Niederschrift
über die öffentliche Sitzung des Gemeinderates Karlskron
vom 25.04.2022
im Rathaus Karlskron, Sitzungssaal
Beginn: 19:00 Uhr

- 1. Genehmigung der Niederschrift vom 04.04.2022**
- 2. Abwasserkonzept der Zukunft**
 - 2.1 Vorstellung des aktuellen Planungsstands der Erweiterung Kläranlage Karlskron durch das Ingenieurbüro WipflerPLAN

TOP 2.1 Vorstellung des aktuellen Planungsstands der Erweiterung Kläranlage Karlskron durch das Ingenieurbüro WipflerPLAN

Die Baumaßnahme in der Übersicht

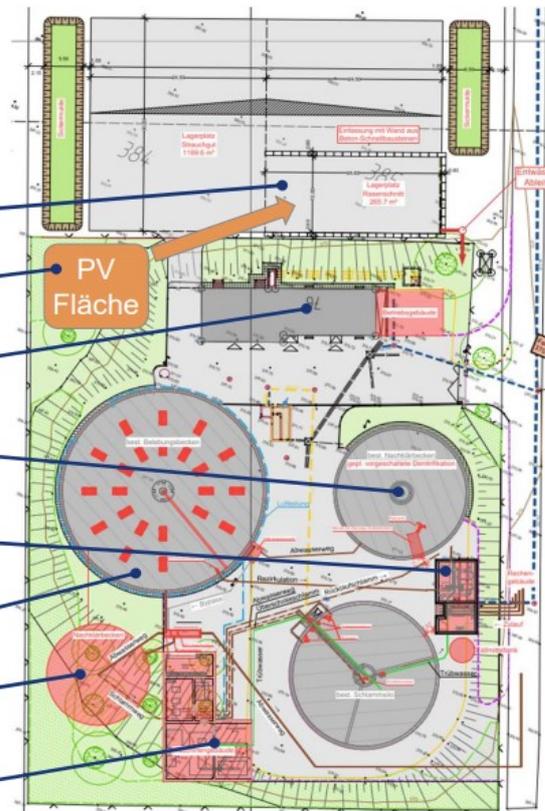
GR Hagl merkt an, dass bei der Besichtigung in Münchsmünster erwähnt wurde, dass künftig weitere Filterstufen dazugeschaltet werden müssen, wenn z. B. Plastik, Medikamente usw. herausgefischt werden müssen. Er möchte wissen, ob dies im Konzept mitenthalten ist, oder dies

einen größeren Umbau beinhaltet. Hierzu erklärt **Herr XY** (WipflerPlan), dass es gegenwärtig hierfür keine Planungsgrundlagen gibt, da auch keine gesetzlichen Vorgaben vorliegen. Es ist sicher möglich, dass noch eine 4. Reinigungsanlage angeflanscht werden kann, allerdings muss man sich dann gut überlegen, wie diese am besten in den Betrieb eingebunden werden soll. Es wird jedoch auch etwas eng auf der Kläranlage. Technisch ist es machbar.

Planung Maschinengebäude

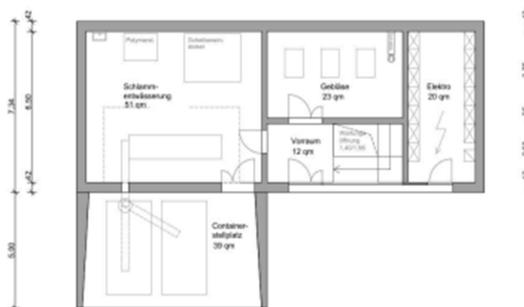
GR Schwinghammer merkt an, dass beide Gebäude zueinander fallen. Hierin sammelt sich immer Laub und Schmutz, welches die Abflüsse verstopft. Es muss alles immer manuell gereinigt werden. Eine andere Dachform als ein Satteldach wäre geeigneter und zweckmäßiger.

GR Wendl schließt sich der Meinung von GR Schwinghammer an. Außerdem ergänzt er, es müsste lediglich die Firsthöhe geändert werden, dann käme man auch auf die benötigte Höhe. Nach Meinung von **Frau XY** (Architektin WipflerPlan), wäre dies möglich, jedoch geht es ihr um die Proportionen, Wandhöhen und Flächen und um das bereits vorhandene. Letztlich lässt sich auch hier eine Lösung finden um das Dach gut reinigen zu können. Sie wird sich bezüglich Dachkonstruktion noch einmal Gedanken machen.

Hierzu erklärt **Frau XY** (Architektin WipflerPlan) dass die Dachform so gewählt wurde, dass im Prinzip wenig umbauter Raum generiert wird. Umbauter Raum kostet Geld. Das Gebäude wurde so gewählt, wie es von der Funktion notwendig ist. Die Höhe einzelner Gebäude ist auch von Vorteil, um die Container mit dem Greifarm eines Hubwagens herauszuheben

Auftriebssicherheit / Rückverankerung Bestandsbecken

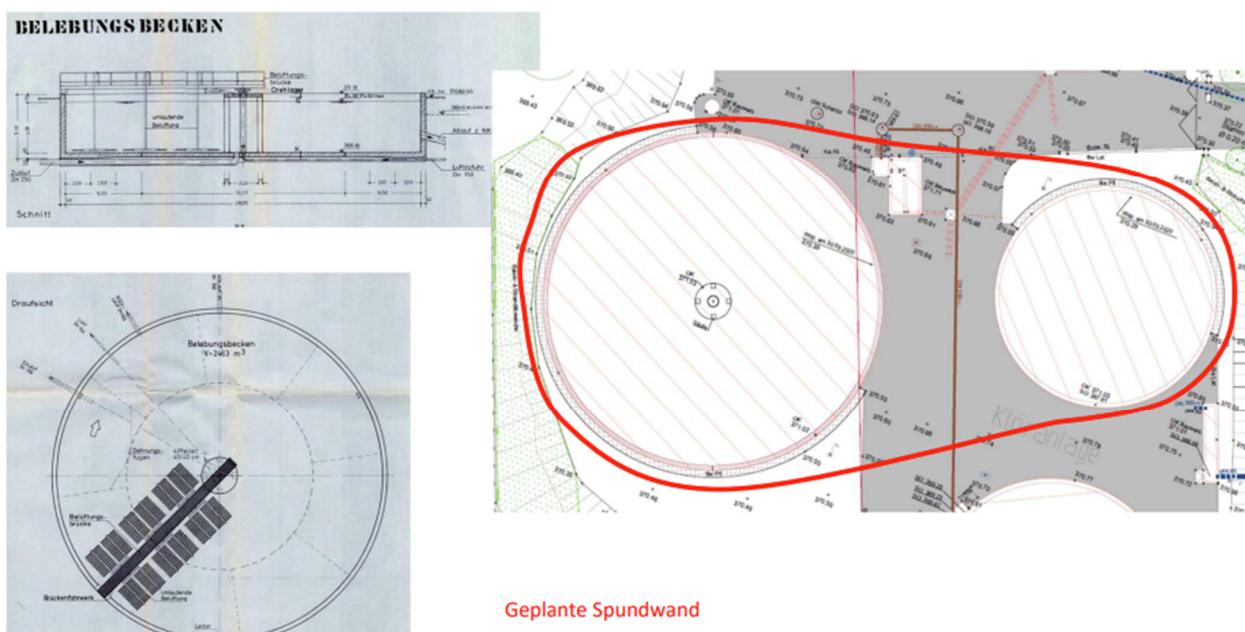
GR Wendl erkundigt sich, ob es überhaupt wirtschaftlich sei, diese alten Becken zu ertüchtigen? Wie wäre es, wenn man sich nach Norden hin ausdehnen würde und dort neue Becken errichtet?

GR Bachhuber fragt an, ob es nicht günstiger wäre, wenn man das Becken gleich in der richtigen Größe mit entsprechender Verankerung und allem was dazugehört, bauen würde? **Herr XY** (WipflerPlan) teilt mit, dass die Verankerung beim Neubau den gleichen Preis kosten würde. Die Kosten für die Spundwand, welche beim Neubau ebenfalls benötigt wird, wäre auch nicht billiger. Beim Bewegungsbecken mit einem Durchmesser von 28 m bekäme man eine Platte mit einer 1,5 m dicken Betonplatte. Es ist sinnvoll mit einem Pfahlssystem zu arbeiten, da weniger Material verbraucht wird.

GR Wendl erwähnt, dass der Grundwasserstand in Karlskron manchmal extrem hoch ist. Die Frage stellt sich, ob es möglich wäre das Becken in die Höhe zu bauen? **Herr XY** (WipflerPlan) antwortet hierzu, dass dies theoretisch möglich wäre. Jedoch müsste man die gesamte Kläranlage, auch die vorgeschaltene mechanische Reinigung, höherstellen. Dies hat wieder Auswirkung auf das gesamte Kanalnetz, da die Pumpen auch höher fördern müssten. Die Pumpen sind dafür aber nicht ausgelegt. Die Förderhöhe bei den Pumpen wäre höher. Falls sich die Baukosten rechnen würden, wären jedoch die Energiekosten höher. Es müsste 3 m höher gepumpt werden und somit auch mehr Energie aufgewendet werden. Was sich auch wieder an den Betriebskosten bemerkbar macht. Es müssten alle Becken angehoben werden. Das Ganze wäre keine wirtschaftliche Lösung.

Dann hätte man im laufenden Betrieb weniger Probleme. **Herr XY** (WipflerPlan) erklärt, die Kosten für einen Neubau der Becken sind doppelt, wenn nicht dreifach teurer, als die veranschlagten Kosten.

Im laufenden Betrieb müssen um beide Becken Spundwände (siehe Bild unten – rote Linie) mit einer Länge von 10 m oder 12 m eingeschlagen werden. Innen wird eine Wasserhaltung aufgebaut und das Wasser herausbefördert, damit alles trocken ist und die Becken nicht aufschwimmen.

Herr XY (vom Ing.-Büro Förster und Sennewald) empfiehlt bei der vorgefundenen Bodenbeschaffenheit vorgespannte Verpressanker. Das Becken kann sich nicht heben und die bestehenden Dehnfugen können nicht nach oben gehen.
